大飯発電所第3,4号機
火災感知器増設に係る
設計及び工事計画認可申請

コメント回答について

2022年7月
関西電力株式会社

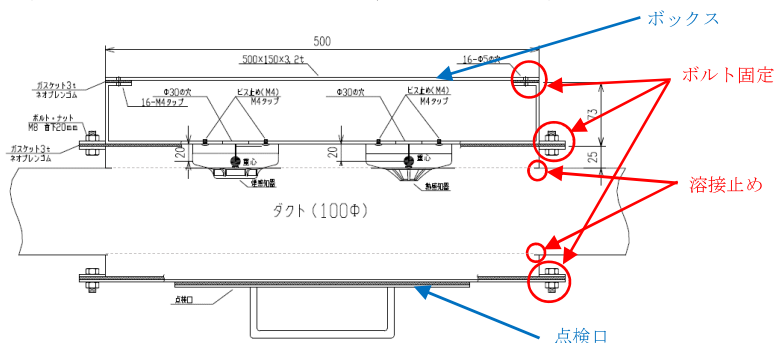
<6/24 ヒアリングコメントNo.5>

- 新規制時の耐震性の考え方を整理すること。

火災感知設備の耐震性の考え方（設計方針）は、設置許可添付書類八及び再稼働工認の基本設計方針「（2）火災の感知及び消火」に「火災感知設備及び消火設備は、地震時及び地震後においても、火災防護上重要な機器等の耐震クラス及び重大事故等対処施設の区分に応じた、機能を保持する設計とする。」と記載しており、火災感知器は当該設置場所における火災防護上重要な機器等と同等の耐震性を有する設計としている。

一方、「火災防護審査基準」の2.2.2の要求は、Sクラス機器である原子炉の火災防護対象機器の機能を失わせることがないように、火災感知設備の耐震性を確保することの要求であり、耐震BCクラスの機器に対して設置する火災感知設備については対象外としており、耐震BCクラス機器については、耐震区分に応じた耐震評価としている。
